# Projet industriel de recyclage et valorisation énergétique sur le site SUEZ de Gueltas (56)

Dossier de Demande d'Autorisation  
Environnementale

Mémoire en réponse à la demande de compléments  
de la DREAL/DDTM datant du 18/01/2024

Août 2024 – Ref. 23NIF014

#### 4.1. Tracé prévisionnel de la solution de raccordement

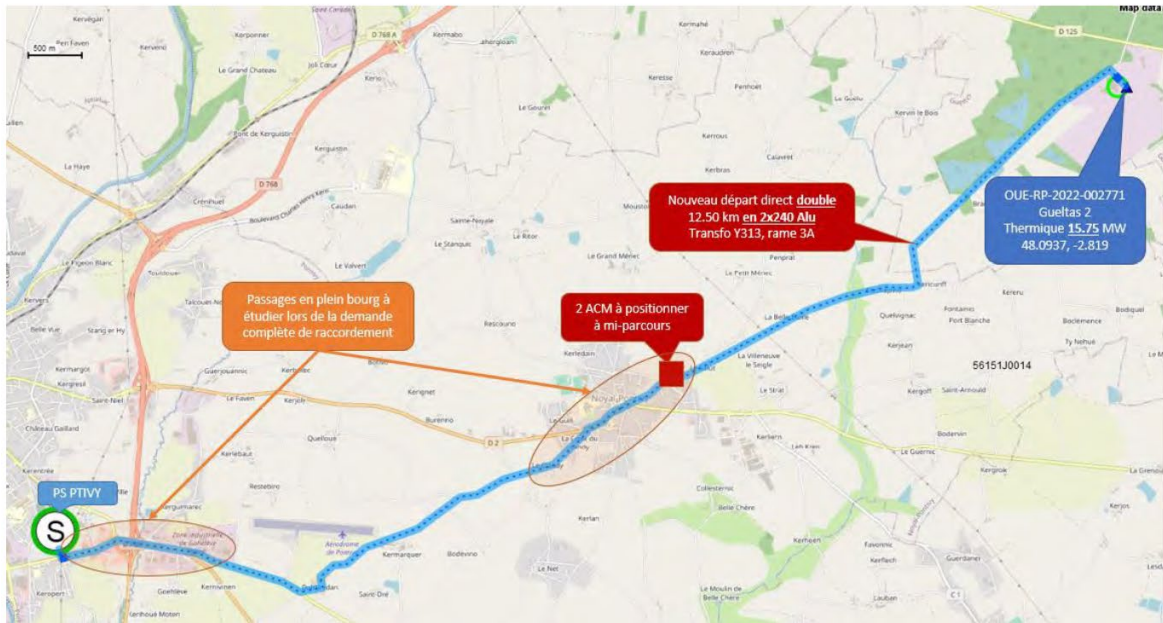
1	<p>Il est rappelé que la notion de projet au sens de l'évaluation environnementale va au-delà du périmètre de l'autorisation environnementale.</p> <p>Le dossier précise que l'énergie produite par la chaudière sera injectée sous forme d'électricité sur le réseau public local d'électricité. Il n'est cependant pas précisé comment sera effectué le raccordement. Dans le cas où un raccordement spécifique est bien prévu, il doit être pris en compte dans le périmètre du projet et notamment dans l'étude d'impact.</p> <p><b>L'exploitant doit compléter le dossier en détaillant les modalités de raccordement de la chaudière au réseau et en évaluant le cas échéant l'impact associé sur le milieu.</b></p>
---	--

Une demande de raccordement préliminaire (PRAC), a été effectuée auprès du concessionnaire du réseau électrique ENEDIS. Cette étude permet de valider la faisabilité technique du raccordement, mais reste préliminaire et non engageante pour Enedis tant que les autorisations d'urbanisme pour le projet de chaufferie ne sont pas obtenues.

Les conclusions de cette étude permettent d'opter pour un raccordement enterré, en tranchées, pour rejoindre le poste source à l'Est de PONTIVY, situé à 12,5 km environ de notre site. Le tracé, **uniquement dans le domaine public**, passerait essentiellement sur la commune de Noyal-Pontivy, potentiellement par le centre-bourg pour rejoindre ensuite la « zone industrielle du Goheleve » en passant au Sud de l'aérodrome, pour atteindre finalement le poste source situé près du cimetière de Pontivy. Le réseau prévoit de longer les infrastructures routières départementales existantes.

Ces choix de conception pour le tracé (enterré, sur domaine public, ...) permettront de minimiser les impacts de ce dernier sur l'environnement. Ces derniers seront évalués précisément dans le cadre de l'étude d'impact du projet de nouveau raccordement qui sera porté par ENEDIS.

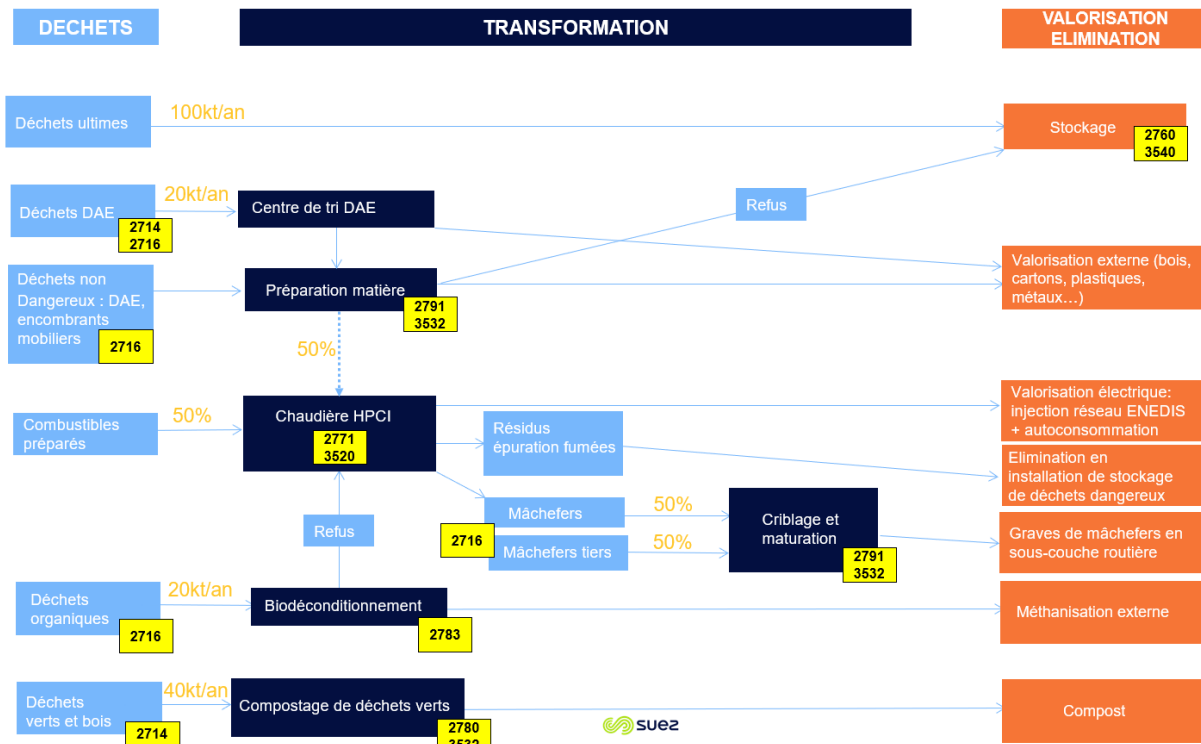
2	<p>Afin de disposer d'une vision globale des flux de déchets entrants et transitant sur le site et d'améliorer la lisibilité du projet notamment en vue de la consultation du public, <b>il convient de présenter les différents flux de déchets sous forme d'un schéma explicatif : flux entrant, flux transitant sur le site entre les différentes installations et flux sortant.</b></p> <p>Ce schéma présentera en outre le classement ICPE des différentes activités classées du site. L'objectif de cette présentation sous forme de schéma sera de bien visualiser le classement des activités du site au regard la nomenclature ICPE afin de ne pas doubler le classement des activités lorsque cela n'est pas nécessaire (notamment entre les rubriques 2716, 2714 et 2791).</p>
---	---

Un synoptique est présenté ci-après :

Ce synoptique a été intégré dans la PJ7 et PJ46.

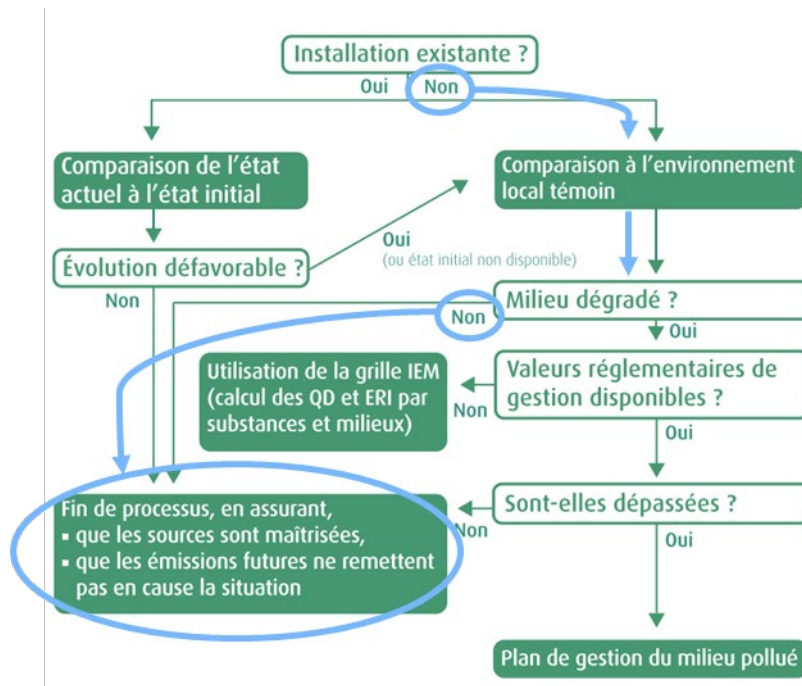
44	Dans le cadre de la présentation des enjeux, la population des centres-villes situés de part et d'autre de la bande de 3 kilomètres n'est pas retenue dans le recensement, et ceci sans aucune explication.
----	---

Les tableaux 33 et 34 présentent le recensement de l'ensemble des populations des communes situées dans le périmètre de 3 kilomètres autour des limites de site. Il est mentionné par une astérisque, à titre informatif, si le centre-ville de la commune est exclu du périmètre des 3 km autour des limites de site.

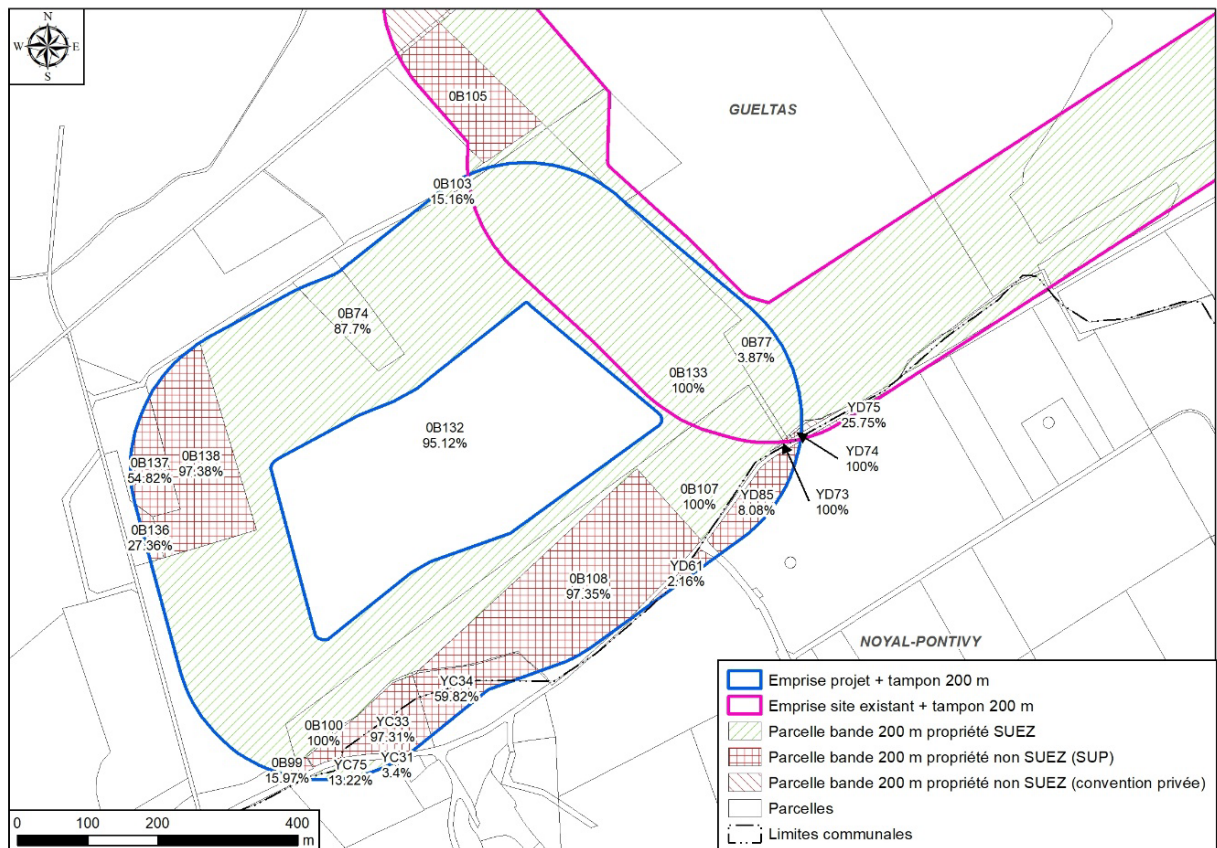
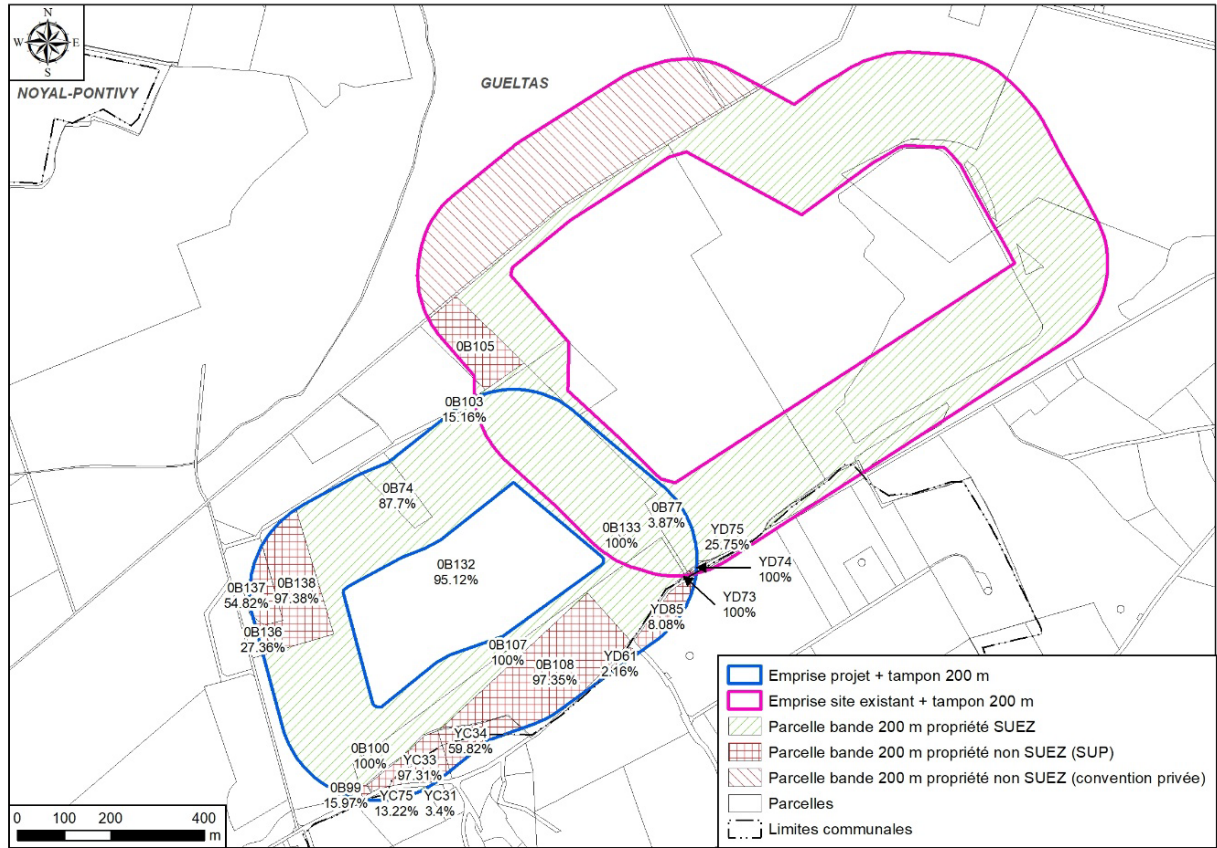
53	Pour plus de clarté et pour l'instauration des servitudes, <b>il convient de transmettre un plan ne comportant que les parcelles sur lesquelles sont demandées les servitudes d'utilité publiques.</b> Ce plan pourra identifier les servitudes d'utilité publiques déjà en place.
----	--

Les figures de l'annexe 1 de la PJ50 (Plan cadastral de la demande de servitude (bande de 200m) et surface (%) concernée pour chaque parcelle) ont été remplacées par les figures suivantes :

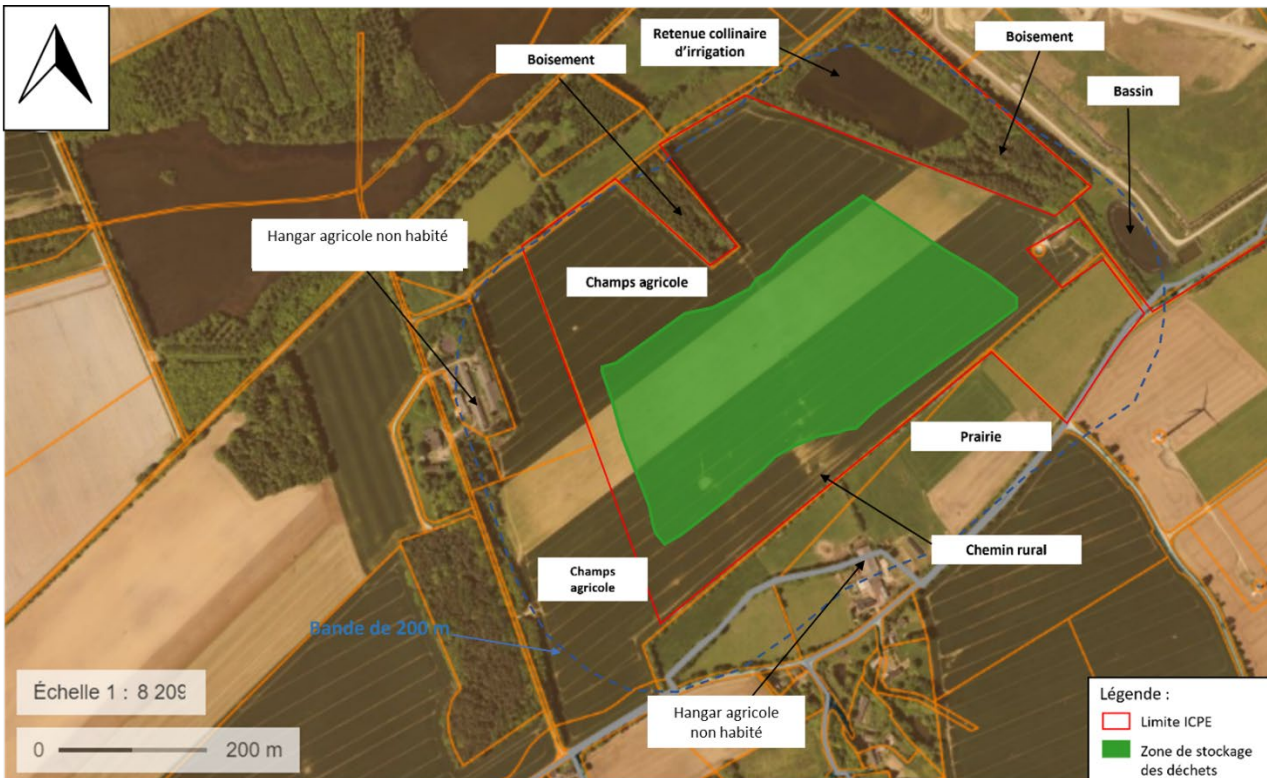
54	Le plan figure 18 des terrains et bâtiments indiquant leur affectation doit être complété en partie sud concernant le bâtiment inclus dans la zone des 200 m.
----	---

La figure 18 de la PJ50 a été corrigée, cf. ci-après avec l'ajout de la présence d'un hangar agricole au sud de la bande des 200m. Pour information, l'habitation située plus au sud est bien située en dehors de la bande des 200m.
